NOTAT

Oppdrag	Frysjaparken felt A. Detaljprosjektering	Dokumentkode	10259975-01-RIG-NOT-002
Emne	Områdestabilitet	Tilgjengelighet	Åpen
Oppdragsgiver	Veidekke Entreprenør AS	Oppdragsleder	Marina Jansen
Kontaktperson	Anna Åsbø	Utarbeidet av	Hilde Vestre Sem/ Marina Jansen
Kopi		Ansvarlig enhet	10101020 Seksjon Geoteknikk B&E

Revisjon 01 ivaretar implementering av kommentarer fra uavhengig kontrollør, Løvlien AS, oversendt 04.09.2024. Notatet regnes som godkjent av uavhengig kontrollør.

Tegning 10259975-01-RIG-TEG-001

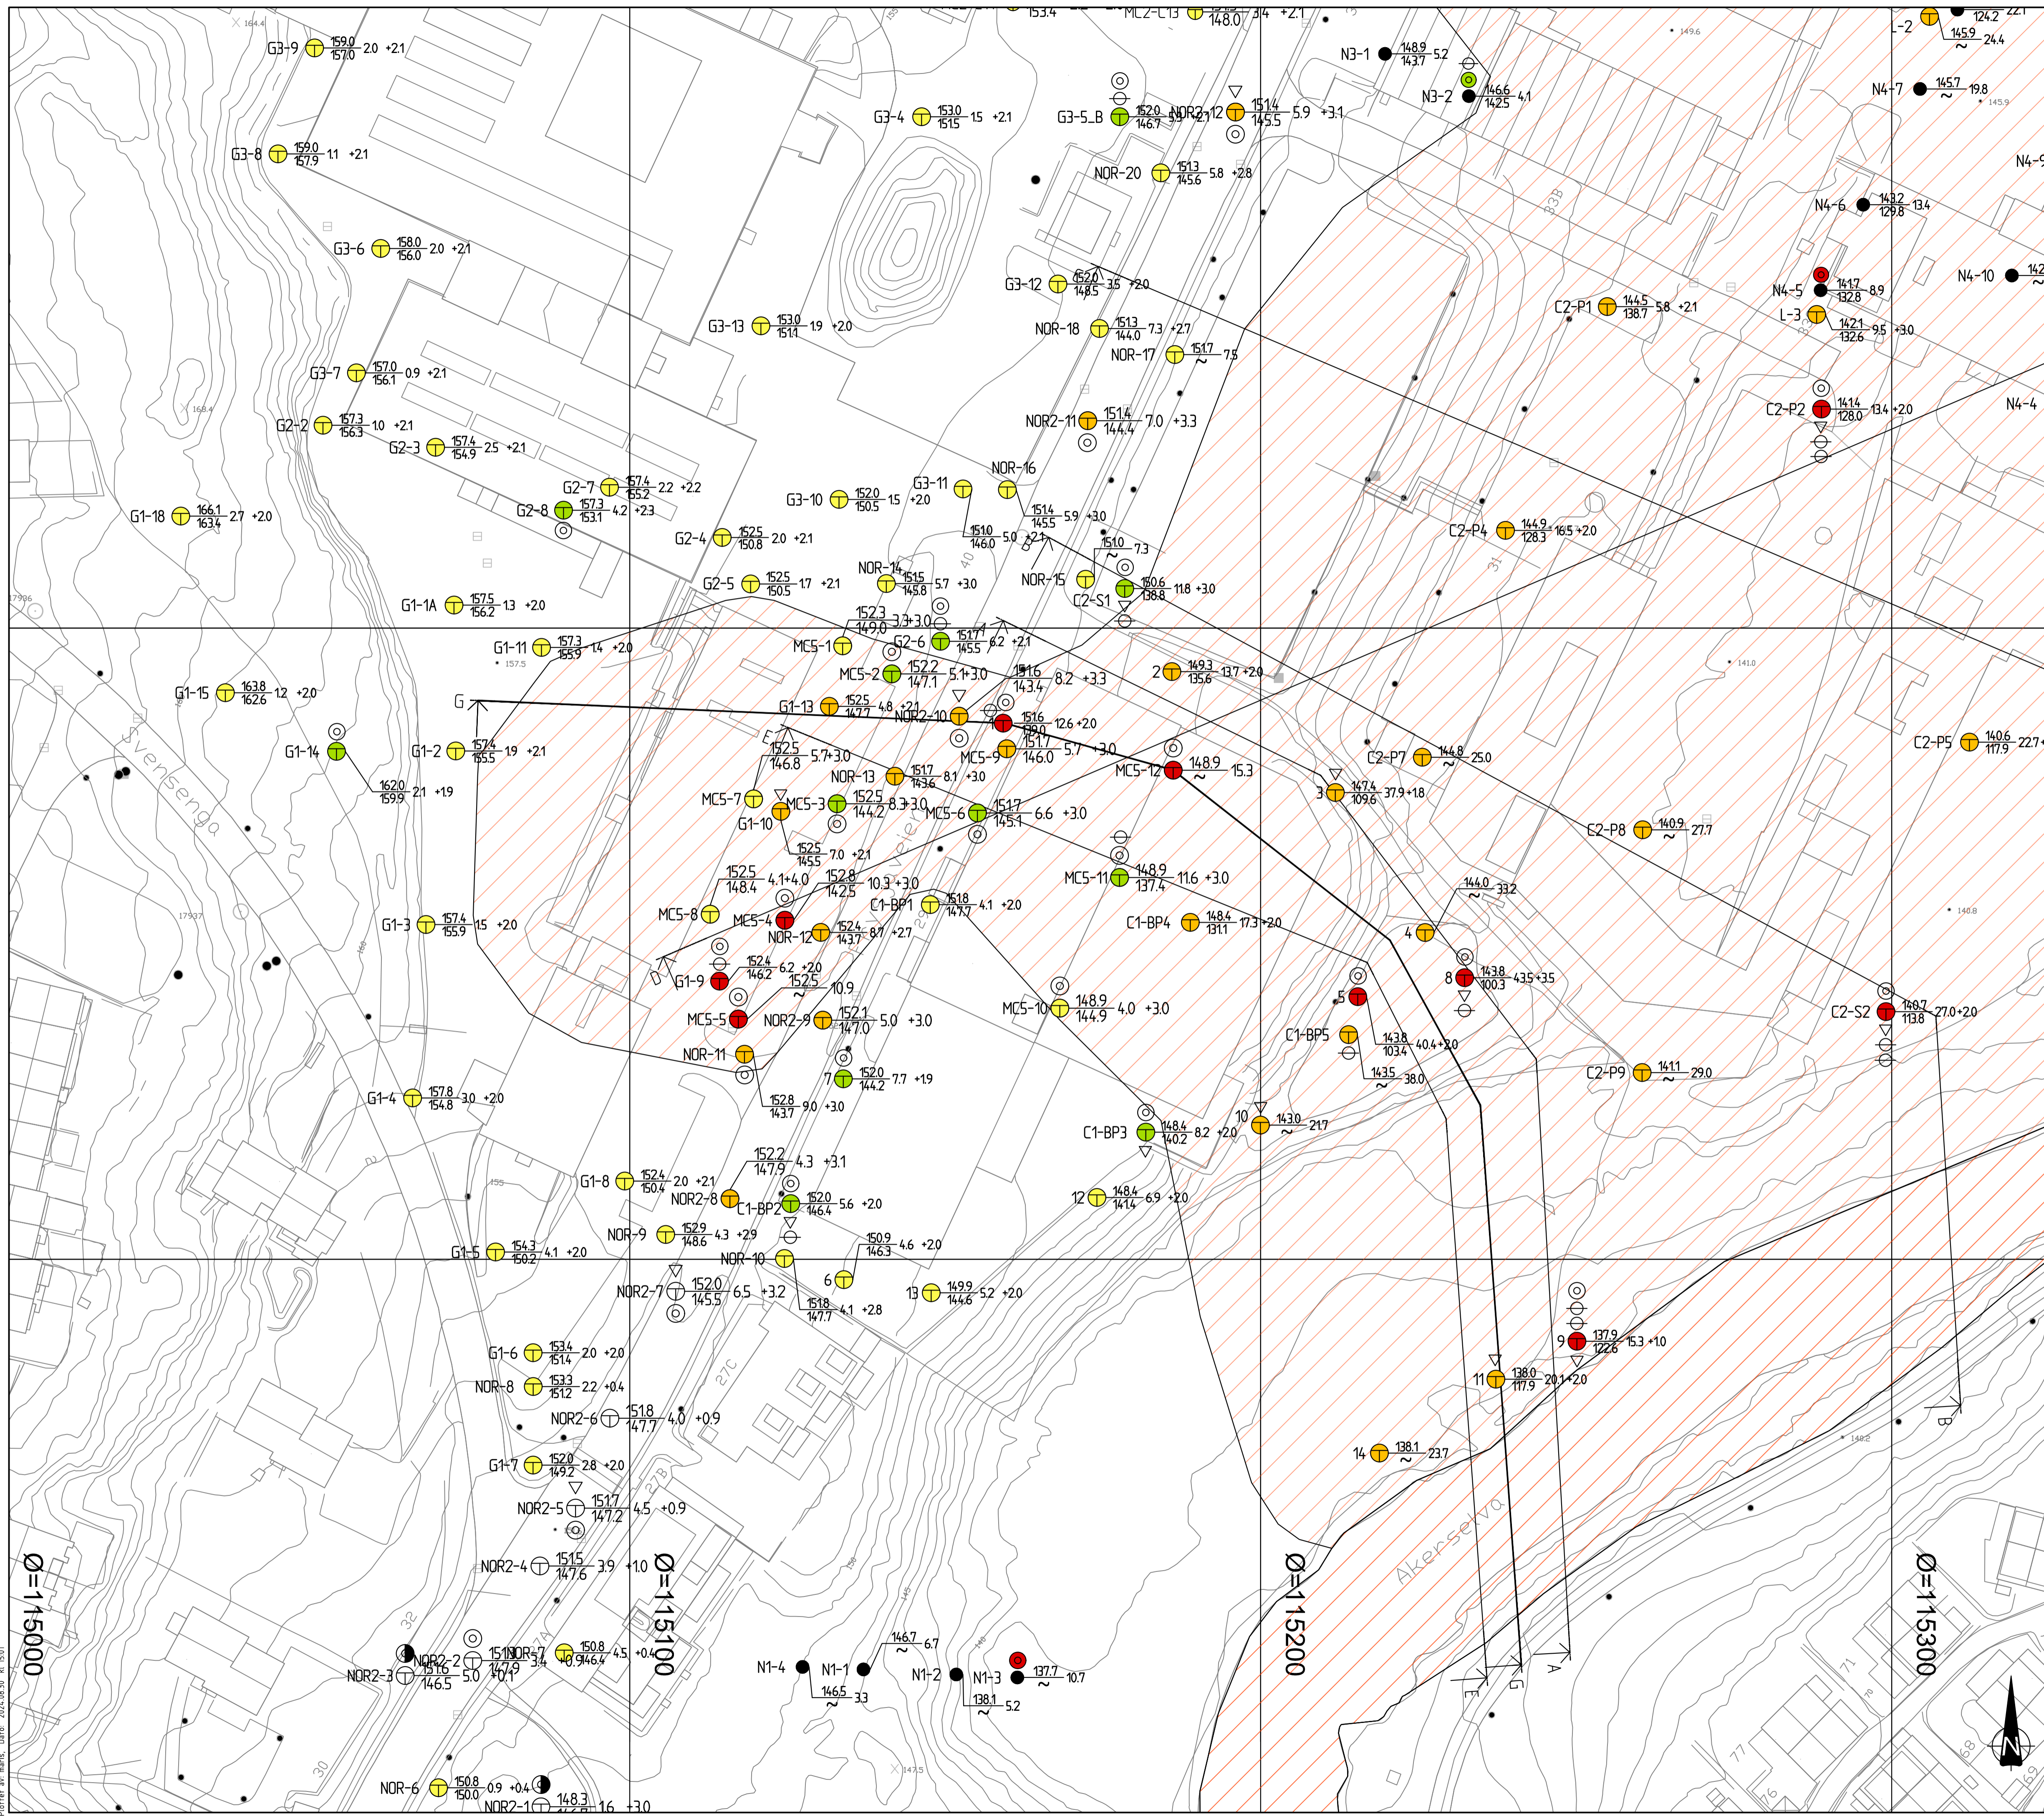
Pkt.		Kommentar	Nivå	Status
6.1	Er borplan og omfang av utførte grunnundersøkelser presentert og beskrevet?	Utførte grunnundersøkelser er presentert på situasjonsplan med tolkning. <i>Ok.</i>	4	L
6.2	Er plassering og dybde av borpunkt tilstrekkelig til å vurdere områdestabiliteten og ev. avgrense utbredelse av sone?	Utført en rekke undersøkelser. <i>Ok.</i>	4	L
6.3	Er det gjort tilstrekkelig undersøkelser til å tegne opp lagdelinger og tolke relevante styrkeparametere?	Utført en rekke undersøkelser. <i>Ok.</i>	4	L
6.4	Er kvalitet av utførte grunnundersøkelser beskrevet tilstrekkelig? (kvalitetsklasse CPTU, forsøkskvalitet på spesialforsøk, generell prøveforstyrrelse)	Kvalitet på grunnundersøkelser beskrevet i de aktuelle datarapportene, bl.a. i ref. 2. <i>Ok.</i>	4	L

Pkt.		Kommentar	Nivå	Status
14.1	<p>Er plantegninger entydige og viser</p> <ul style="list-style-type: none"> - Borpunkter/områder med forekomst av kvikkleire og sprøbruddmateriale (påvist, antatt) - Avgrensning av faresone, ev. tidligere og revidert samt utløpsområde - Plassering av vurderte snitt/profiler - Plassering og omfang av sikringstiltak, inkl. eventuelle bestemmelser 	<p>Plantegninger viser tolkning av sprøbruddmateriale og plassering av vurderte snitt. Det er også vist plantegning med foreslått avgrensning av faresonen i referanse nr. 1. Det er beskrevet under plantegning i konklusjon at «En eventuell revisjon av kvikkleiresone må imidlertid gjøres som en helhetlig vurdering og vil derfor ikke bli utført i denne omgang.».</p> <p><i>Oppdatert avgrensning av faresone må meldes inn til NVE gjennom deres innmeldingsløsning. Dette må gjøres selv om det ikke er gjort nye vurderinger av faregrad og skadekonsekvens. Oppdatert faresone meldes inn og beholder samme faregrads- og skadekonsekvensvurdering. Punktet lukkes under forutsetning om at ny soneavgrensning meldes inn til NVE.</i></p>	2	L
